TRANS/WP.29/561

COMMISSION ECONOMIQUE POUR L'EUROPE

Groupe de travail de la construction des véhicules

PROJET DE COMPLEMENT 1 A LA SERIE 03 D'AMENDEMENTS
AU REGLEMENT No 44
(Dispositifs de retenue pour enfants)

Figure 2 : Dimensions de la plaque-embase en aluminium"

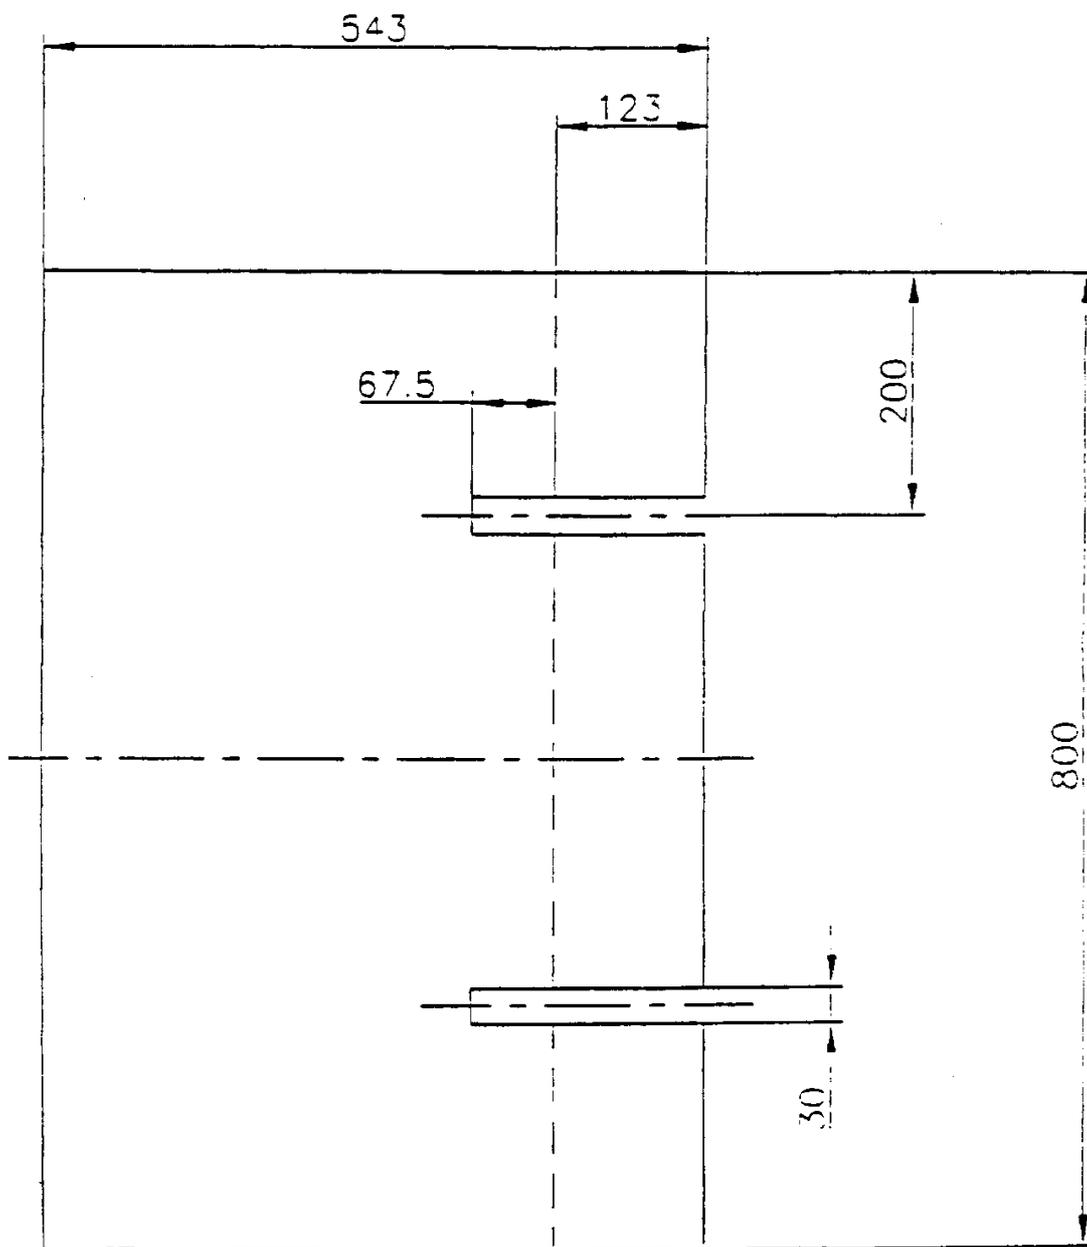
Figure 2, remplacer par ce qui suit :

"Cotes de la plaque d'aluminium avant pliage

Cotes en mm

Epaisseur de la plaque : $2 \pm 0,1$ mm
La plaque est pliée à $15^\circ \pm 1^\circ$
Pliage suivant le pointillé

Figure 4 : Vue du siège en trois dimensions"

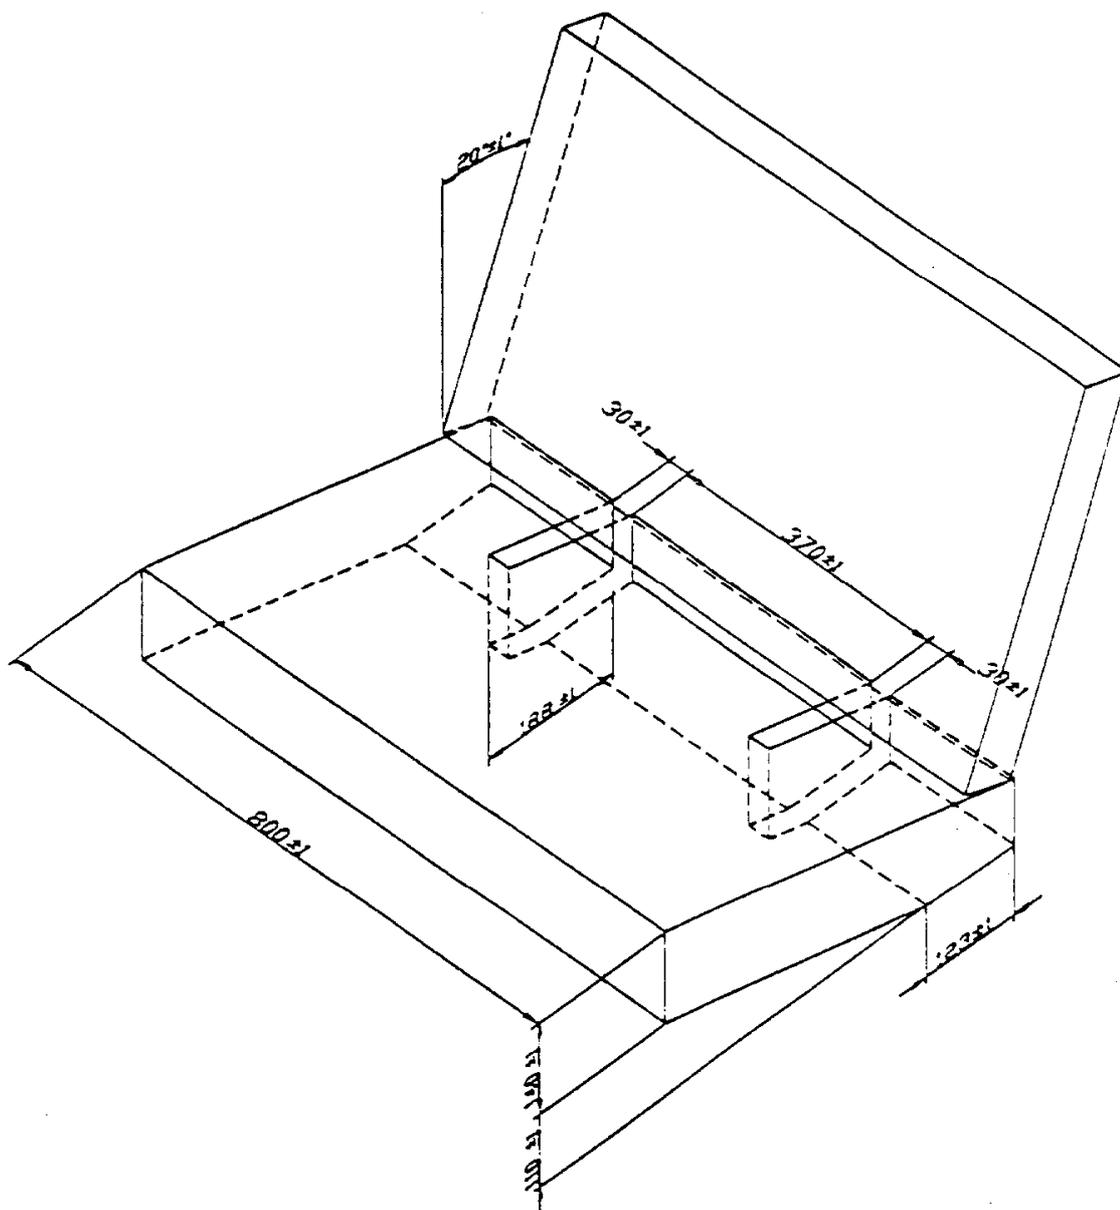
Figure 4, remplacer par ce qui suit :

Figure 2 : Bouton d'arrêt en olive

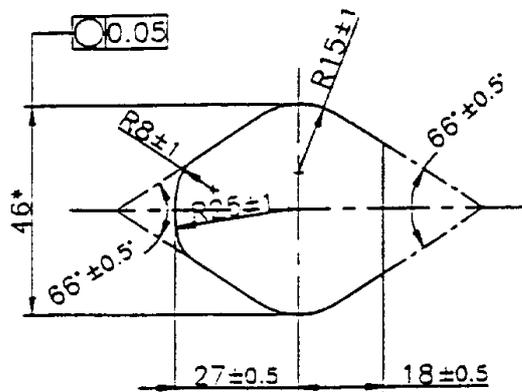
Annexe 6 - Appendice 2, figures 2 et 3, remplacer par ce qui suit :

Cotes en mm

*Cette cote varie entre 43 et 49 mm

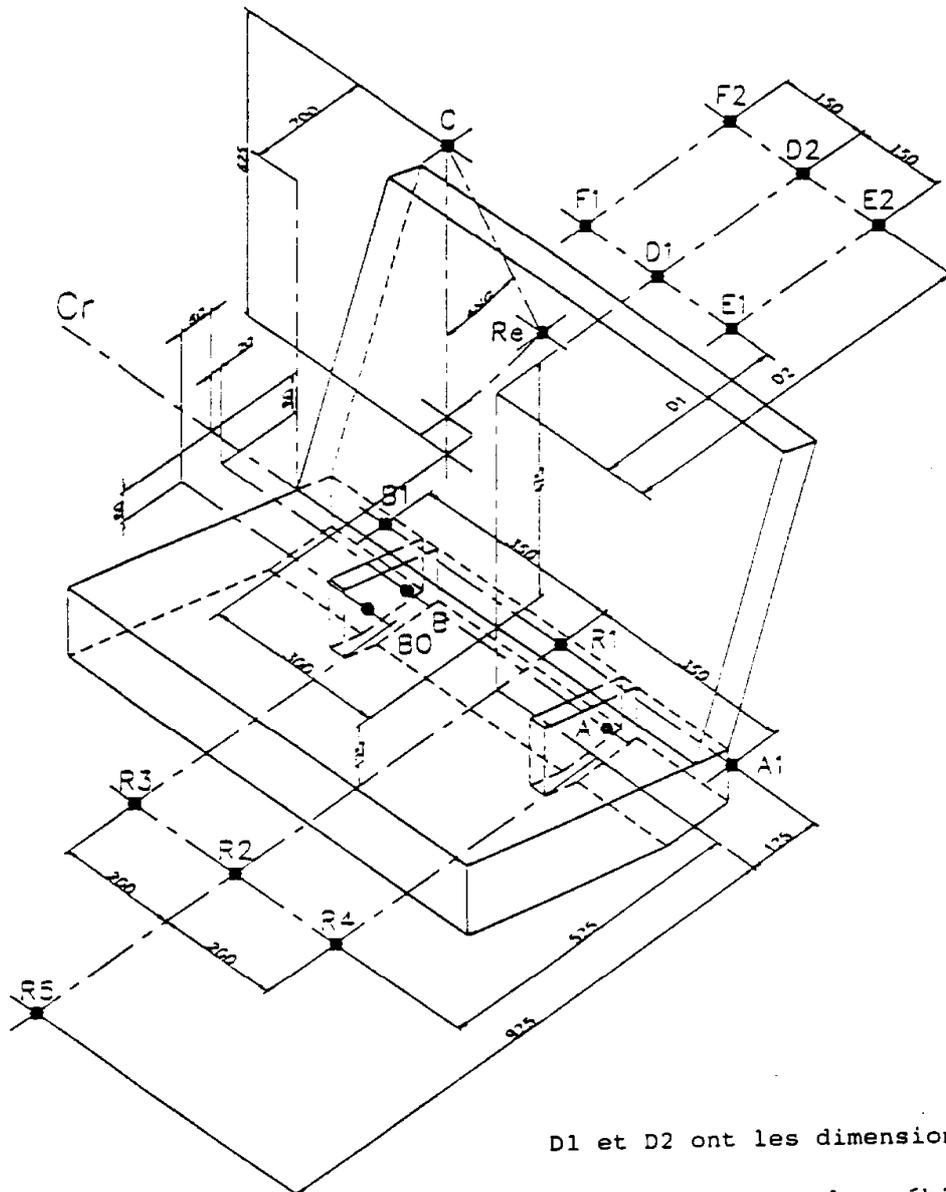
Annexe 6 - Appendice 3 (anciennement appendice 4), remplacer la figure existante par la figure ci-dessous, qui devient la figure 1 :

D1 et D2 ont les dimensions suivantes :

D1 = 325 mm pour les véhicules munis d'une plage arrière (F1 D1 E1)
D2 = 1 025 mm pour les véhicules munis de sièges arrière à dossier rabattable (type break) (F2 D2 E2)"

Prévoir une tolérance de ± 2 mm pour les dimensions de Cr

C - Re = 550 mm
ANG = 30° maximum

Dispositif type pour l'essai de résistance à la traction de la boucle

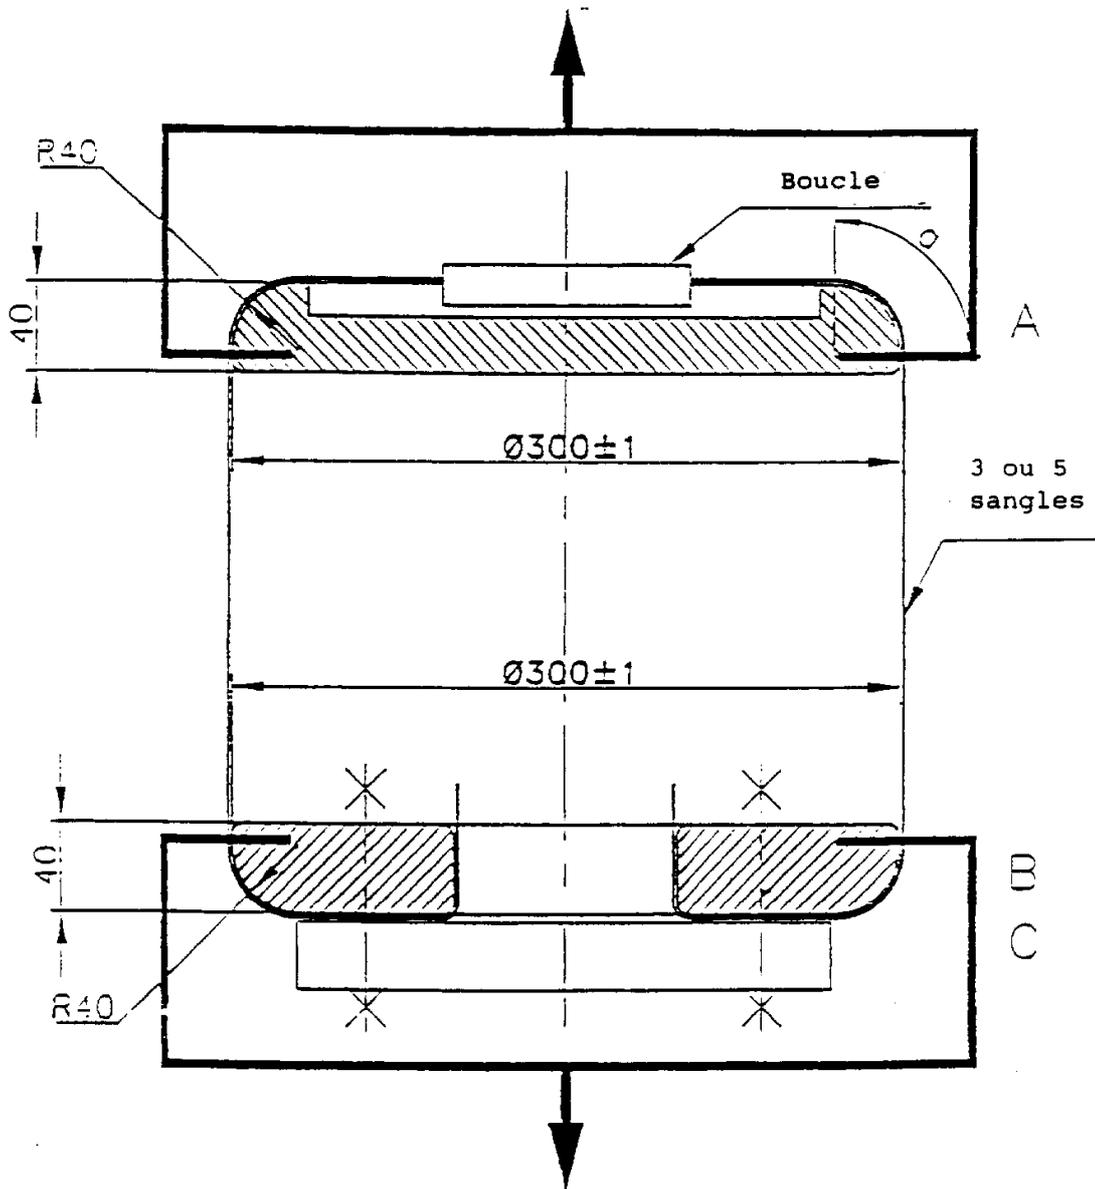
Annexe 20, remplacer par ce qui suit :

Cotes en mm 6
a = surface en A : 3 "
